PALAZZO MASSARI

Relazione sugli ampliamenti del progetto di restauro
e valorizzazione del polo museale

Variante al progetto definitivo

" Restauro e valorizzazione del Complesso museale di Palazzo Massari – Cavalieri di Malta a Ferrara "

Vista aerea dello stato di progetto, con la scala di sicurezza

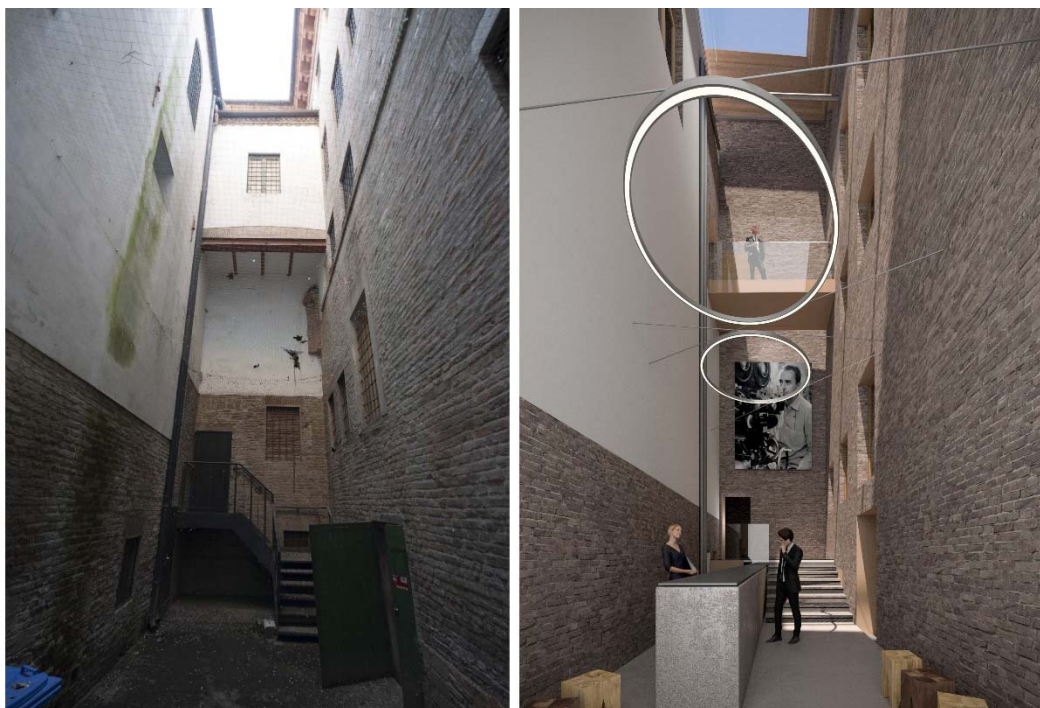
Il progetto definitivo si articola in una serie di interventi mirati e localizzati in determinati ambiti, proprio dove la preesistenza storica permetteva aggiunte e funzioni diverse, sempre comunque compatibili con l'insieme. Con la variante, come già anticipato, è stato eliminato il volume dell'Ampliamento all'estremità nord ovest.

E si è intervenuti in maniera coerente nella palazzina uffici, nella porzione rifondata tra gli anni '30 e '50 del secolo scorso; rispetto al precedente progetto definitivo la copertura non è più vetrata e si limita alla porzione ampliata in corrispondenza della parete nord.

Ampliamento sul fronte nord di Palazzo Massari: stato di fatto e di progetto

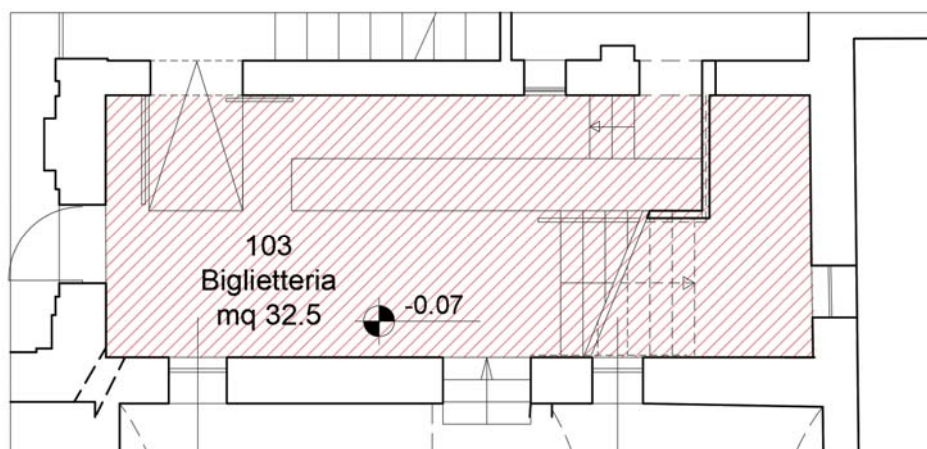
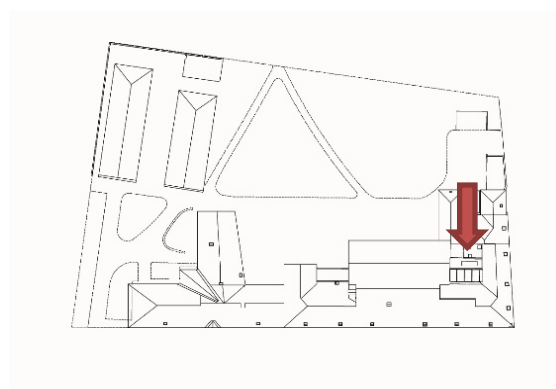
Come anticipato al punto "a" della presente relazione, la variante intervenuta ha comportato la completa riprogettazione del volume che precedentemente conteneva il bookshop, le nuove sale espositive e la scala di sicurezza. Di questi tre elementi rimane solo il volume dei collegamenti verticali, ruotato di 90° e rivisto negli sbarchi ai vari piani. La riprogettazione consente di ottimizzare la presenza di tale volume come elemento di riordino della porzione di prospetto esterno, caratterizzato da elementi incongrui e disomogenei. Ne risulta, la rotazione planimetrica di 90° rispetto al progetto precedente. Per garantire un'idea di continuità con i paramenti storici, è stata prevista una schermatura laterizia traforata. Tale frangisole ha il

compito di armonizzare il volume della scala nel prospetto complessivo, attraverso una trama a sviluppo orizzontale di tonalità adeguata; inoltre tale involucro protegge dai raggi solari la notevole superficie vetrata di delimitazione della scala di sicurezza. Per la manutenzione e pulizia sono previste passerelle metalliche tra la vetrata e la schermatura laterizia alle quali si accede tramite infissi dedicati.

Le aperture di collegamento tra l'edificio storico e il volume della scala interessate dalla sistemazione in oggetto saranno rese idonee ai fini della prevenzione incendi.

La vincolatissima disposizione planimetrica della scala, unitamente a considerazioni di ordine strutturale, rendono necessaria la demolizione di un preesistente volume angolare.

3.2. Ala di via Borso (uffici)

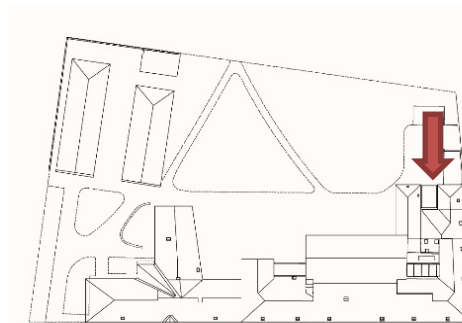
Il progetto prevede lo sfruttamento dello spazio vuoto esistente fra i due volumi edilizi dell'ala uffici, mediante la realizzazione di due solai intermedi e di una copertura di tali solai. Viene lievemente modificata anche la volumetria della copertura in corrispondenza dell'ex-chiostrina, ora biglietteria.

3.3. Ampliamento Palazzo Massari (lato ovest)

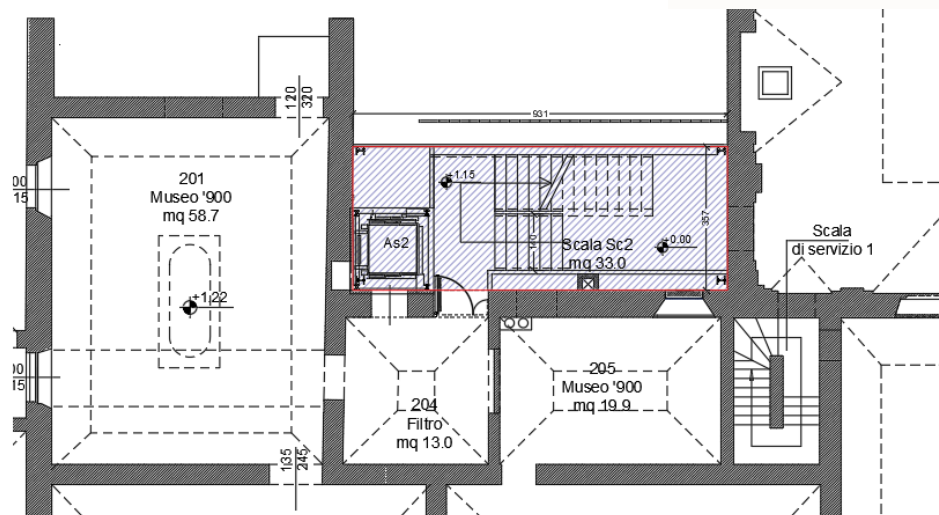
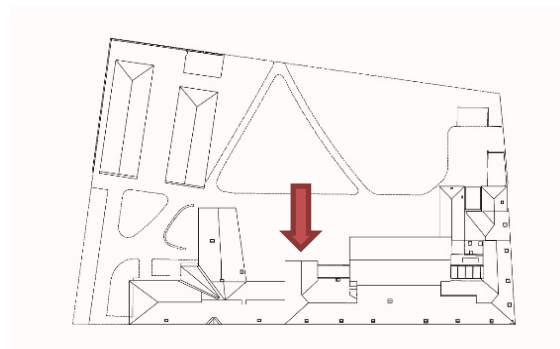
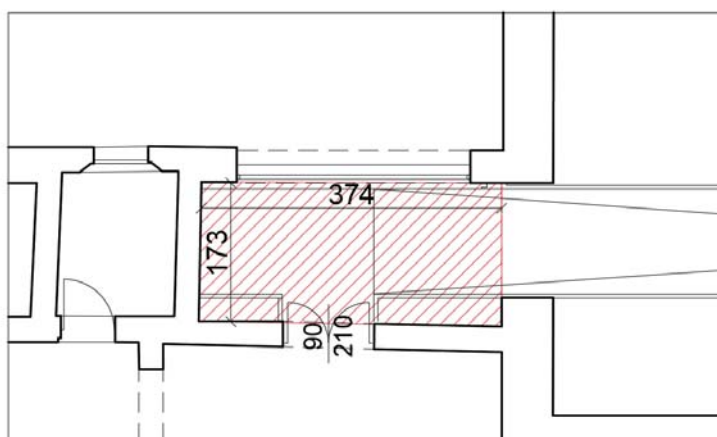
Il progetto definitivo di variante riduce l'ampliamento al solo volume della scala di sicurezza e ascensore, lasciando invariato il moncone incompiuto del Palazzo nobiliare.
